**Oggetto:** [ID: 9784] Procedura di Valutazione di Impatto Ambientale (V.I.A.), ai sensi dell'art. 23 del D.Lgs. 152/2006, e s.m.i, relativa al progetto di un impianto agrovoltaiaco denominato "AgriPauli" di potenza nominale pari a 67,054 MWac e potenza di picco pari a 67,725 MW, integrato con sistema di accumulo BESS di potenza nominale pari a 70 MW, e delle relative opere di connessione alla RTN, da realizzare nei Comuni di Guspini (SU) e Pabillonis (SU). Proponente: Società ICA XII S.r.l. – Autorità Competente: Ministero dell'Ambiente e della Sicurezza Energetica (M.A.S.E.).  
**Trasmissione integrazione osservazioni**

**Opere del Sistema Idrico Multisetoriale Regionale (SIMR)  
 Progetto impianto agrivoltaico "AgriPauli" - ICA XII srl.  
 Individuazione interferenza con cavidotto AT (36kV) di collegamento alla nuova RTN**

Oggetto: **[ID: 9784] Procedura di Valutazione di Impatto Ambientale (V.I.A.), ai sensi dell'art.23 del D.Lgs. 152/2006, e s.m.i, relativa al progetto di un impianto agro voltaico denominato "AgriPauli" di potenza nominale pari a 67,054 MWac e potenza di picco pari a 67,725 MW, integrato con sistema di accumulo BESS di potenza nominale pari a 70 MW, e delle

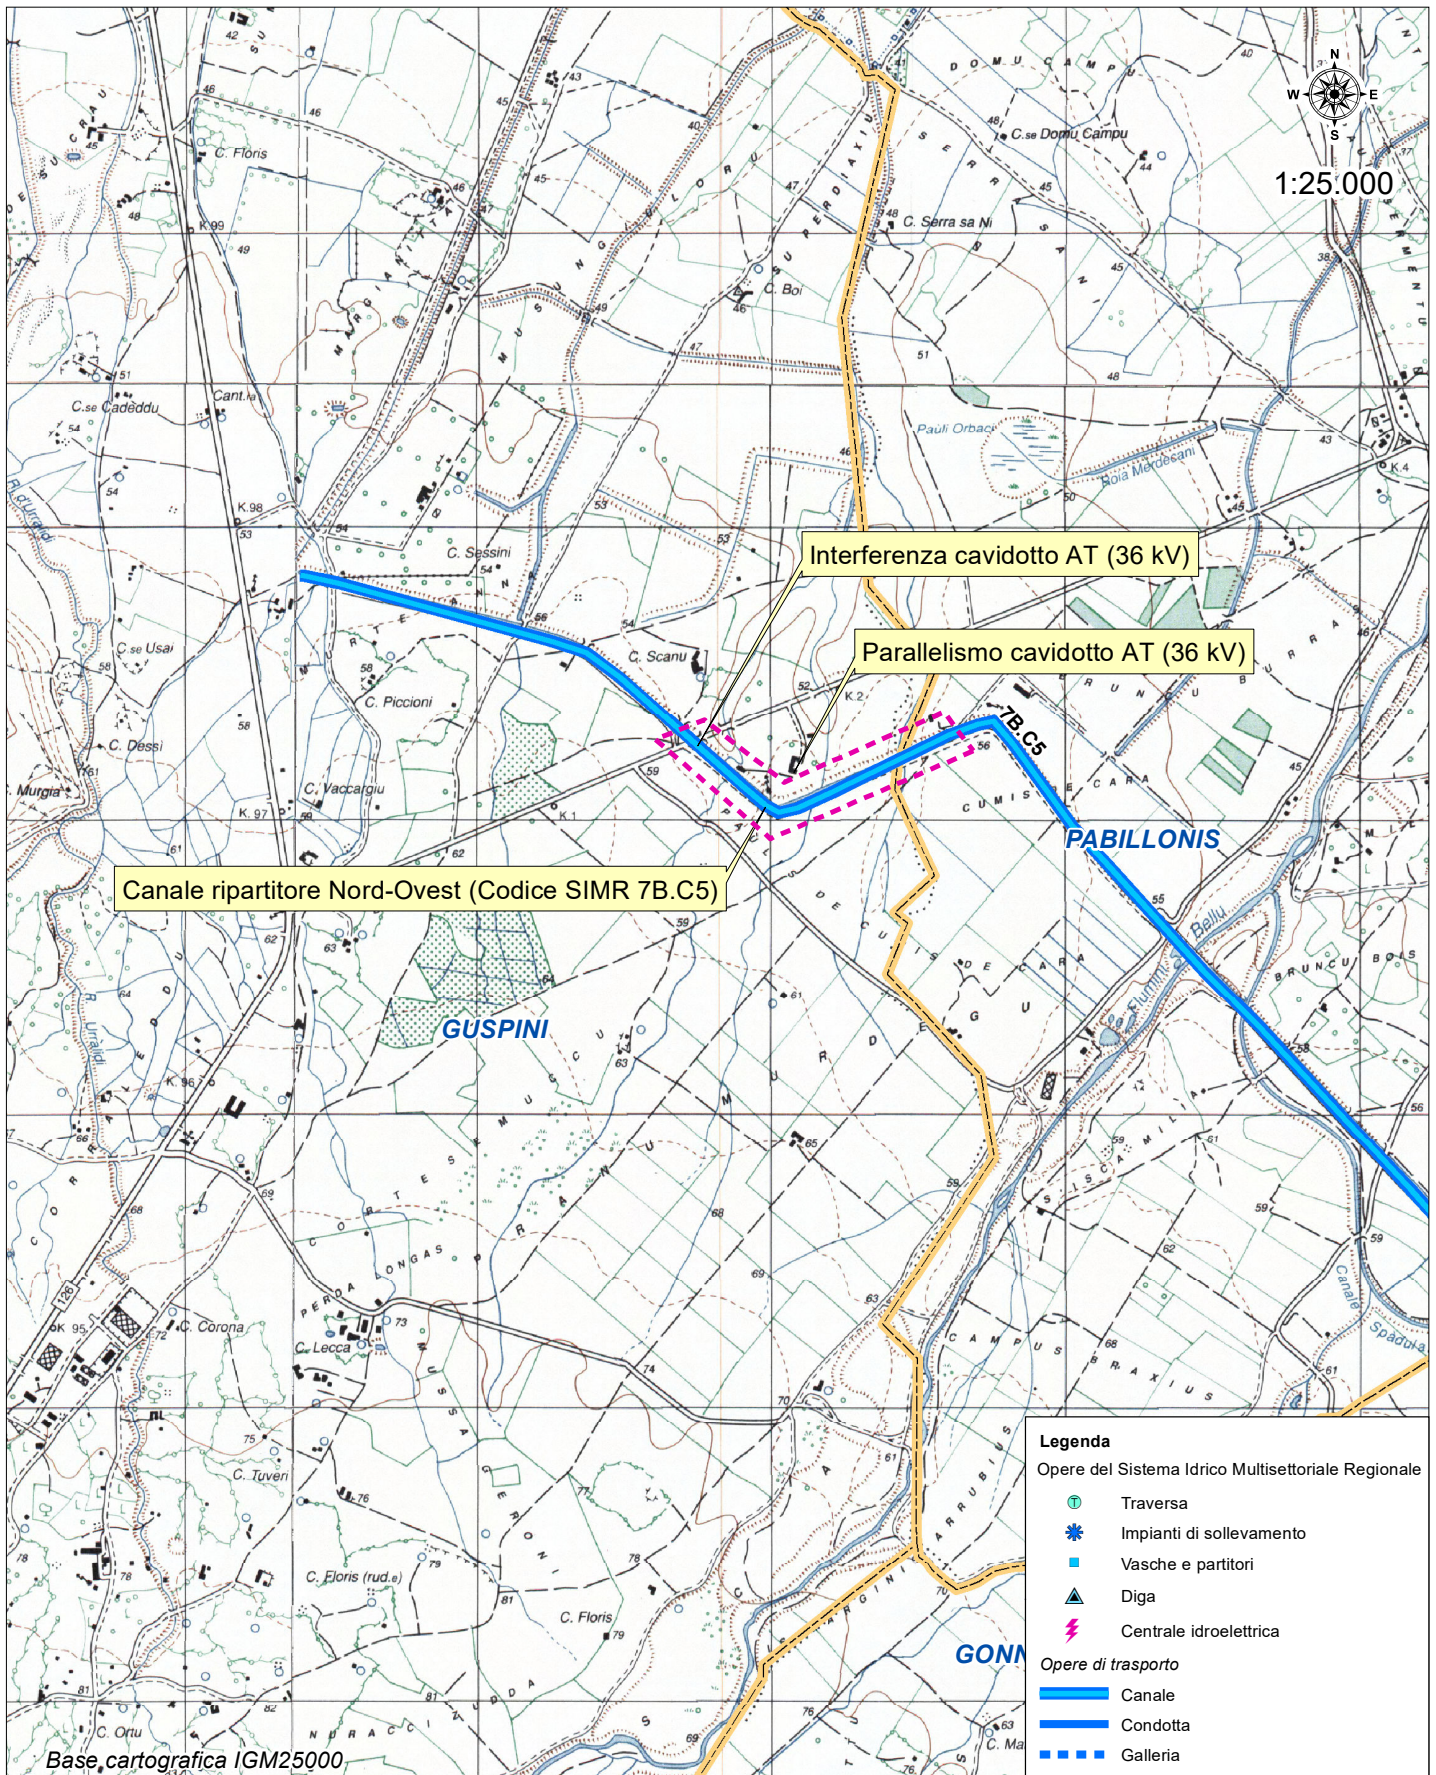
In riscontro alla nota di cui all'oggetto, registrata al protocollo Enas n. 7576 del 24/05/2023 si comunica che l'esame degli elaborati progettuali disponibili ha evidenziato che l'intervento in oggetto interferisce con la seguente opera del Sistema Idrico Multisetoriale Regionale (SIMR) gestito dall'Enas:

- **Canale ripartitore Nord-Ovest (Codice SIMR 7B.C5)**  
*Interferenza cavidotto AT (36 kV) di collegamento (Attraversamento e parallelismo).*
